Oggetto: [ID: 9793] (V00960) Procedimento di Verifica di assoggettabilità alla VIA ai sensi dell'art. 19, del D.lgs. 152/2006. Attuazione del Programma degli interventi di ripristino della viabilità - 8° stralcio - PNC-PNRR. Progetto "S.S. 502 - S.S. 78 - Belforte del Chienti - Sarnano - Lavori di adeguamento e/o miglioramento tecnico funzionale della sezione stradale in t.s. e potenziamento delle intersezioni - 1° Stralcio". **Trasmissione osservazioni.**

La proposta progettuale prende in esame il completamento funzionale della circonvallazione di Caldarola già in parte realizzato da ANAS e l'adeguamento piano-altimetrico alla normativa vigente di un primo tratto della S.P. 502 verso Sarnano. L'intervento comporterebbe la realizzazione di tre tratti distinti, di sviluppo rispettivamente pari a 625m, 646m e 1.592m, che sommano un tracciato di progetto di circa 2,9 km.

Oggetto: (V00960) [ID: 9793] Procedimento di Verifica di assoggettabilità alla VIA ai sensi dell'art. 19, del D.lgs. 152/2006. Progetto "**S.S. 502 - S.S. 78 - Belforte del Chienti - Sarnano** - Lavori di adeguamento e/o miglioramento tecnico funzionale della sezione stradale in t.s. e potenziamento delle intersezio

Figura 1 - Settore Nord

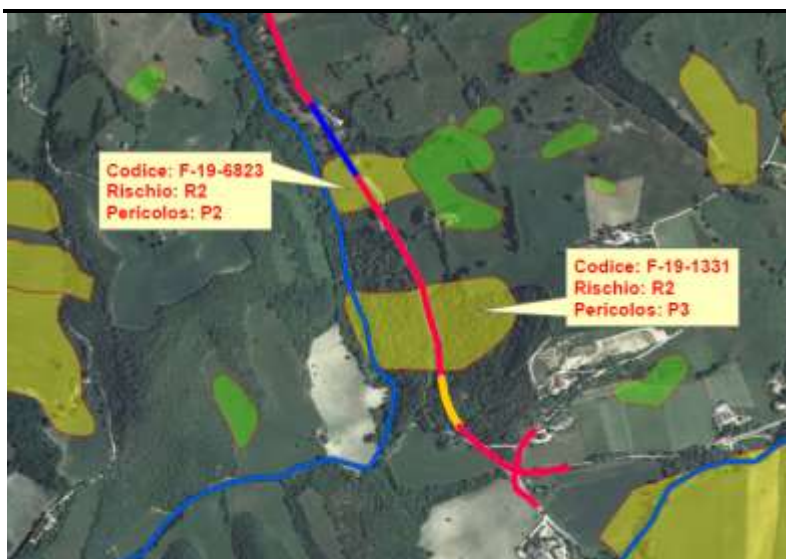
Il tracciato in progetto interferisce con i seguenti dissesti gravitativi.

Dissesti interferenti da Nord verso Sud			
Codice	Pericolosità	Rischio	Superficie (ha)
Perimetrazione del proponente	-	-	6,30
PAI - COD F-19-6560	P2	R1	1,03
PAI - COD F-19-6823	P2	R2	2,22
PAI - COD F-19-1331	P3	R2	6,53

Nell'elaborato Relazione Geologica (Geologia e Geotecnica), non è stato considerato l'aggiornamento del PAI anno 2016. Più recentemente la cartografia del PAI Marche vigente è stata aggiornata, in data 10/05/2022 (pubblicazione del DPCM 14/03/2022 nella GU Serie Generale n. 108), dall'Autorità di Bacino Distrettuale dell'Appennino Centrale.

La presenza di alcuni dissesti che interferiscono con il tracciato proposto, che in più parti si prevede di realizzare a mezza costa, impone particolare cautela, soprattutto in relazione all'esecuzione di due gallerie artificiali, con notevoli sbancamenti.

- Il tratto d'intervento in progetto che è interferente con l'area in Frana PAI, con Cod. F-19-1331, avente una pericolosità (P3), è condizionato ad uno studio da parte del soggetto attuatore in cui siano valutate eventuali soluzioni alternative, la compatibilità con la pericolosità delle aree e l'esigenza di realizzare interventi per la mitigazione della pericolosità, previo parere vincolante dell'Autorità di bacino, ai sensi delle NTA PAI Marche, art. 12, comma 3, lett j);

PUNTO -1-

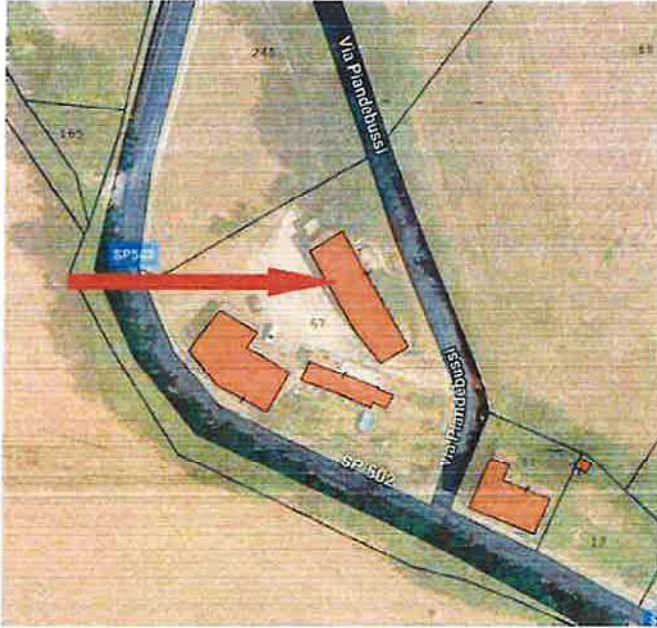
Si osserva che il tracciato va ad interferire anche attraverso la previsione di esproprio con la corte di proprietà e con l'edificio verde (EDIFICIO 1) nel tratto rettilineo prima della rotonda.

Una soluzione potrebbe essere quella di realizzare un manufatto verticale di contenimento da inserire a margine della carreggiata di progetto, comunque **traslata più a monte**, (paratia di pali o muro in ca), oppure da inserire lungo il profilo della scarpata presente (considerando che la scarpata esistente ha una proiezione orizzontale di almeno 2-3 m), in modo da:

- ridurre l'invasività dell'intervento e l'entità dell'esproprio
- eviti le demolizioni
- permetta una più facile manutenzione del fosso interrato che a questo punto non dovrebbe necessitare di modifiche.

PUNTO -2-

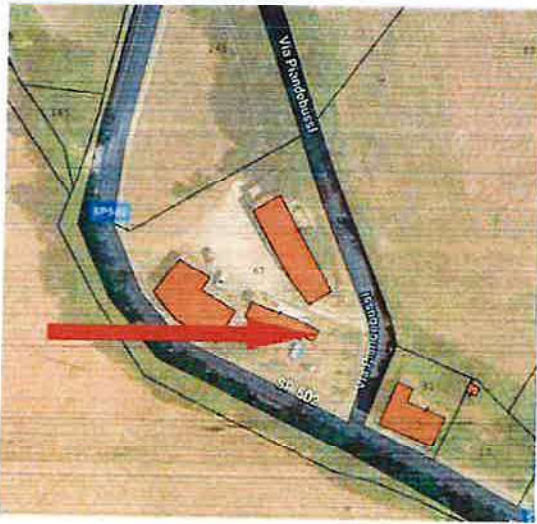
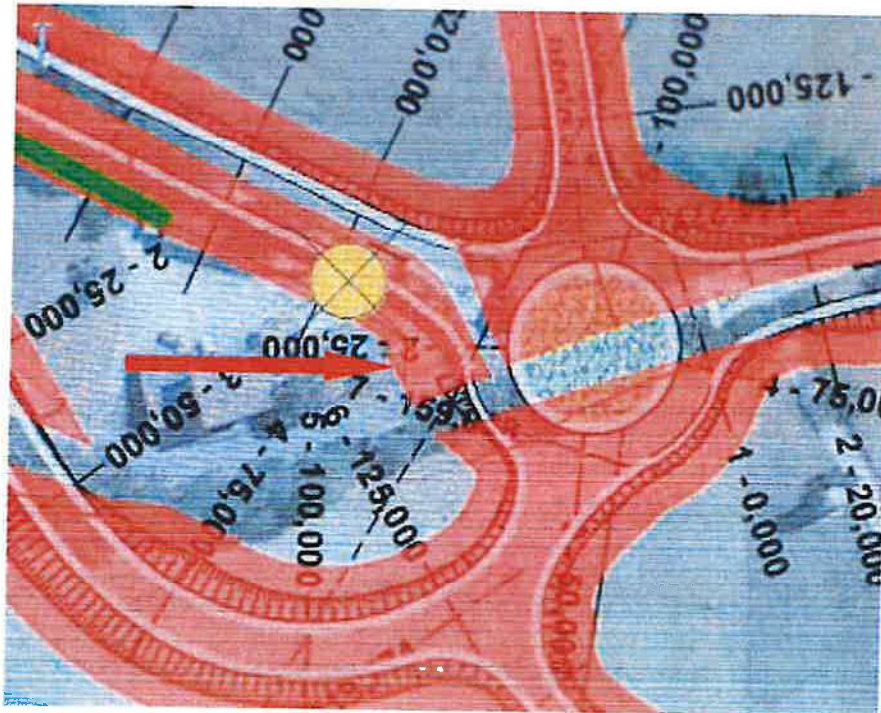
Si osserva che il tracciato nella zona della rotonda va ad interferire con la corte esclusiva e con dei manufatti esistenti. Inoltre tale prossimità determina un danno della fruibilità anche dal punto di vista del confort acustico, in previsione del traffico veicolare che sarà presente, anche con componente di mezzi pesanti.

Si chiede oltre al punto 1 di spostare comunque più a monte la posizione della rotonda di intersezione, magari anche piegando sempre verso monte l'ultimo tratto della strada che giunge alla rotonda dal Borgo Piandebussi (che faciliterebbe anche l'attuazione del punto 1).

ZONA DELLA ROTONDA E CORTE OGGETTO DI ESPROPRIO

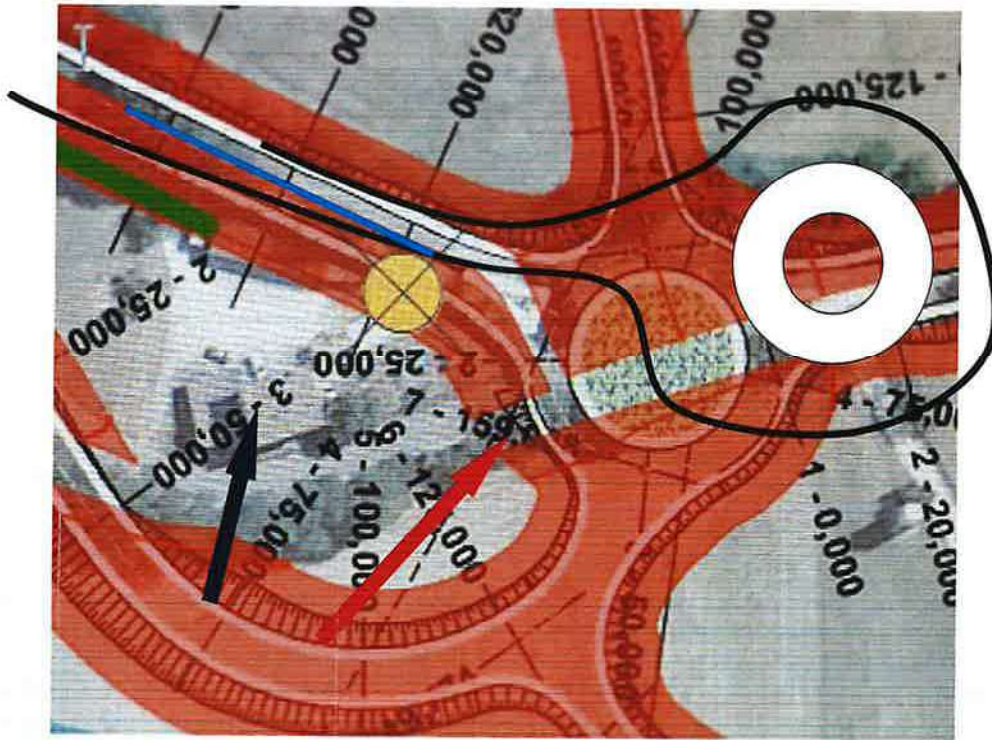
- Con l'attuale configurazione dovrebbero essere eliminati diversi manufatti edilizi di proprietà e smantellata grossa parte della corte abitativa
- Con la modifica di proposta ed indicata indicativamente di seguito, si avrebbe un allontanamento della infrastruttura dagli edifici abitativi presenti, anche in relazione al rispetto dei limiti di immissione acustiche delle sedi stradali
- La nuova posizione più a monte non pregiudica in maniera sostanziale le interferenze già presenti con le proprietà a monte dei Bocci (lottizzazione e altri) in quanto i collegamenti stradali previsti di fatto rimarrebbero gli stessi e verrebbe inglobata nella rotonda l'intersezione con la proprietà Staffolani, attualmente insistente da progetto subito a monte e a dx della rotonda stessa, la rotonda insisterebbe in una zona comunque boschiva.

PLANIMETRIA DI INSIEME E DI ESPROPRIO SU CATASTALE

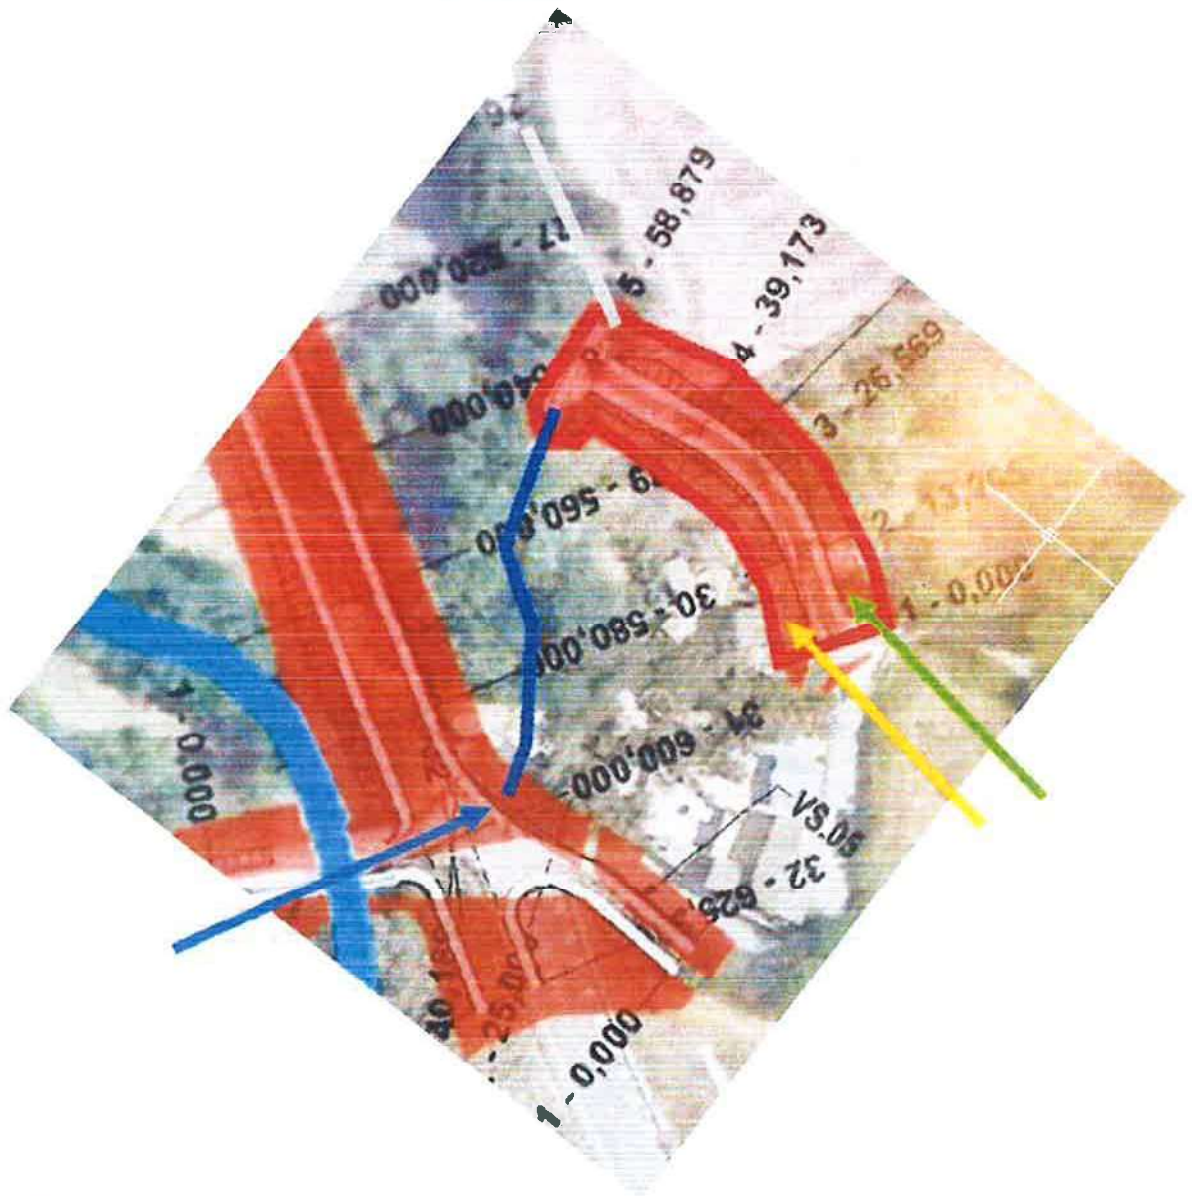
L'area di esproprio impedisce la ricostruzione dell'edificio demolito di proprietà Dibiagi Maria, anche qualora questo venga traslato in posizione arretrata rispetto alla strada Provinciale presente sul lato sud, come programmato a seguito della variante di PRG, il frazionamento e l'accordo tra le proprietà limitrofe. Inoltre l'area di esproprio si sovrappone anche all'edificio della proprietà limitrofa di proprietà Dibiagi Lucia determinandone la parziale demolizione. In entrambe i casi le proprietà sarebbero oggetto di esproprio anche nelle corti private, determinando una ulteriore limitazione alle fruibilità delle aree, una svalutazione del contesto anche in relazione agli investimenti fatti e previsti.

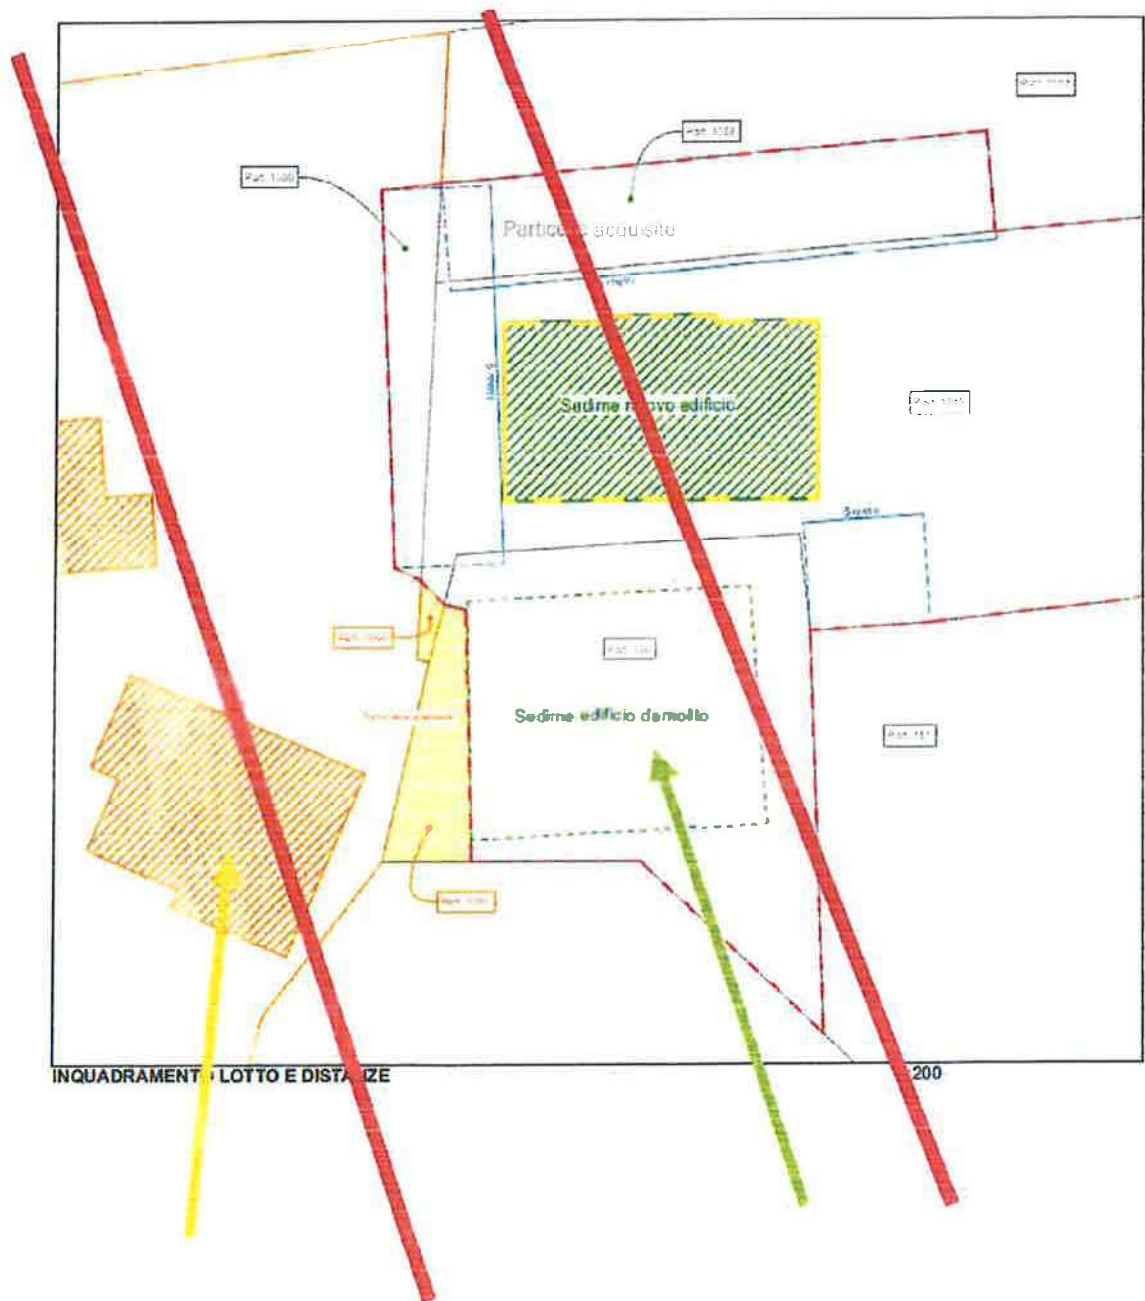
La funzione del bypass rosso è quella di ricollegare la strada privata individuata come blu apparentemente interrotta dalla tratta principale del nuovo tracciato della ss502, nel punto della freccia blu.

Tale proposta progettuale evidenzia le seguenti criticità:

- Il bypass insiste sopra edifici e/o ne impedisce la loro ricostruzione, in un'area peraltro opportunamente modificata dal punto di vista urbanistico da parte dell'Amministrazione Comunale al fine di permettere una ricostruzione del tessuto edilizio razionale e funzionale
- Il bypass di fatto compromette due proprietà private per asservire altre proprietà private e non certamente per perseguire una pubblica utilità, determinando, non cercando una alternativa meno invasiva, uno sbilanciamento di trattamento per le parti lese
- Inficia il processo in essere tra le proprietà, impostato per ottenere una distribuzione degli edifici migliore e più funzionale anche nei confronti della strada provinciale lì presente, con danno anche per tutte le spese tecniche già maturate a causa di tali processi

RELATIVE CONSIDERAZIONI E RICHIESTE DI CUI AL PUNTO -1-

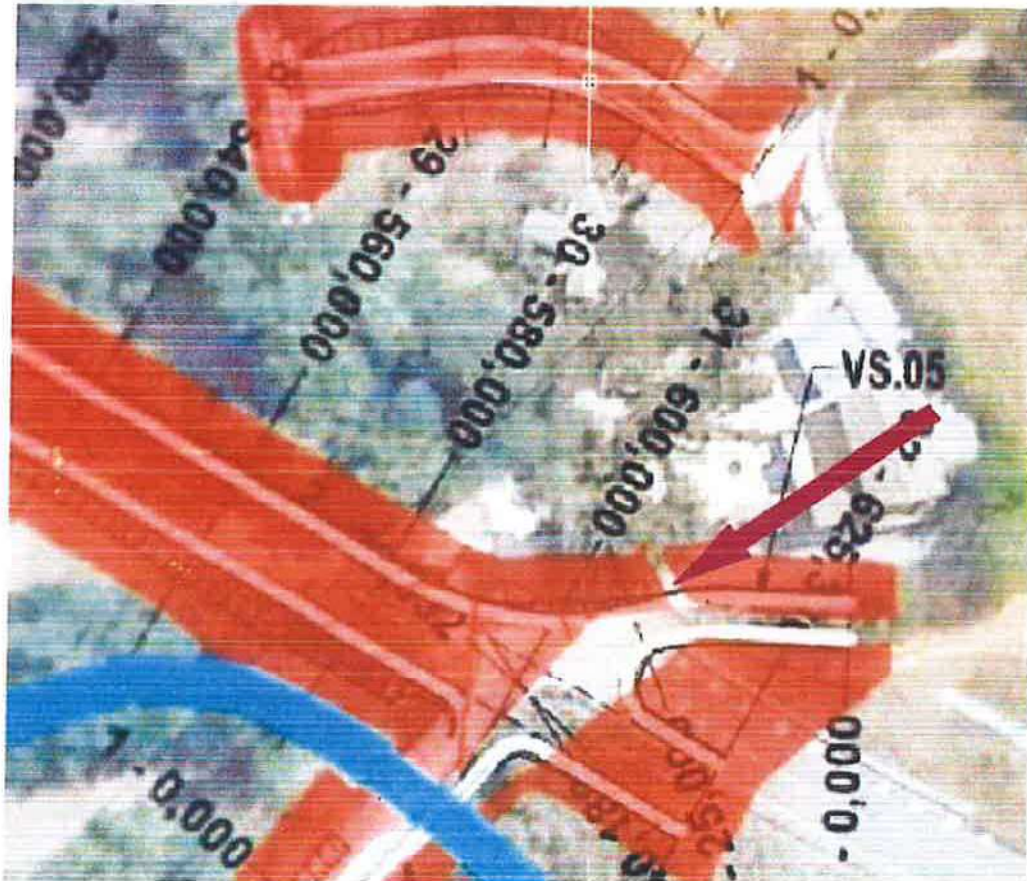
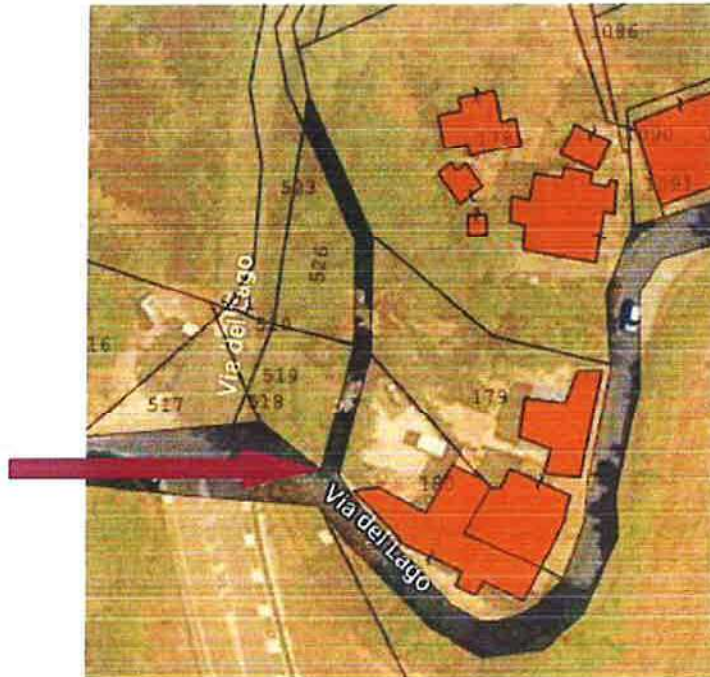
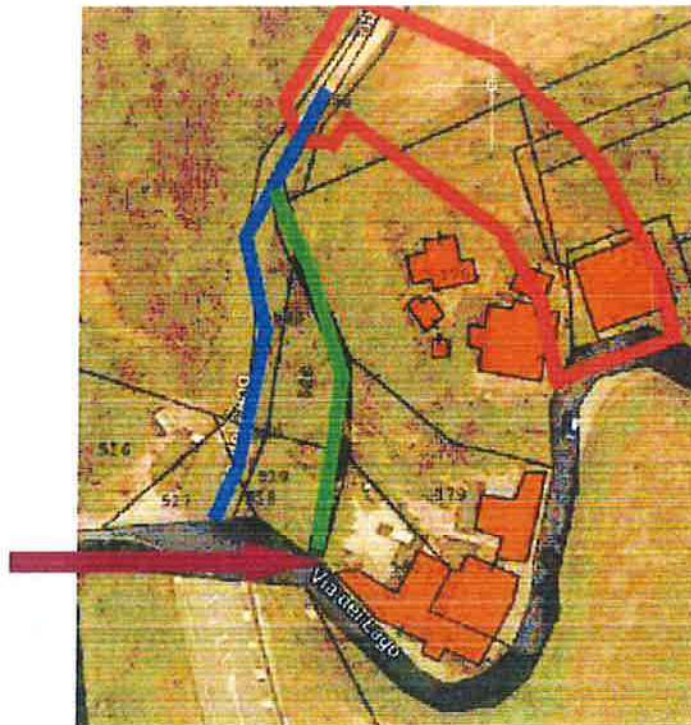
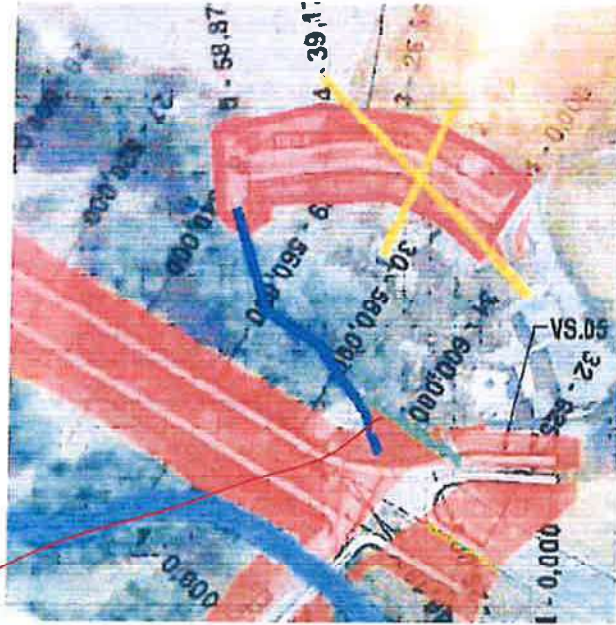
La planimetria di progetto prevede dopo l'uscita dal nuovo tracciato della strada principale un innesto a sx (freccia viola), che precedentemente era l'innesto della vecchia strada verde poi modificata nel tempo in quella blu, come indicato nelle pagine di seguito.

Innesto previsto su proprietà privata

Pertanto si chiede di eliminare il bypass rosso e di ricollegare la strada blu, che sarà interrotta, utilizzando la vecchia evidenziata in verde e l'imbocco già presente, evitando di gravare su proprietà edificate o edificande. I vantaggi sono i seguenti:
